1/1 ARRIEL THERMOCOUPLE  
MACHINE COMPLETE

CLE SPECIALE  
THERMOCOUPLE

N 881.2.266.000

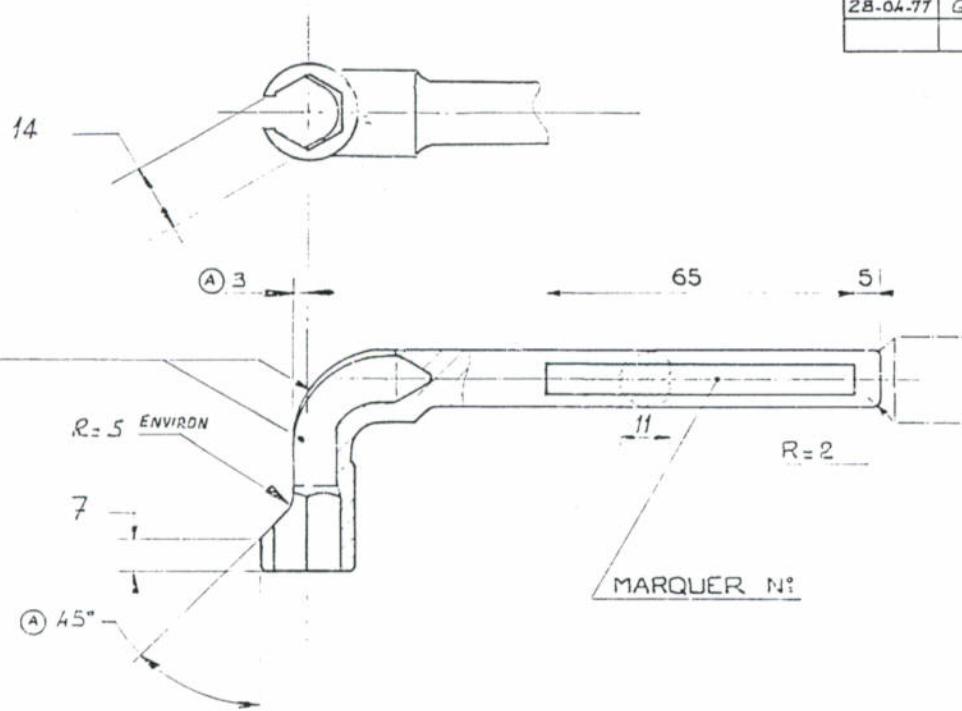
DATE	NOM	MODIFICATIONS	INDICE
28.04.77	GR'MU	MODIFIE LES COTES 3,5 → 3 - 30° → 45° - AJOUTE Ø13	A
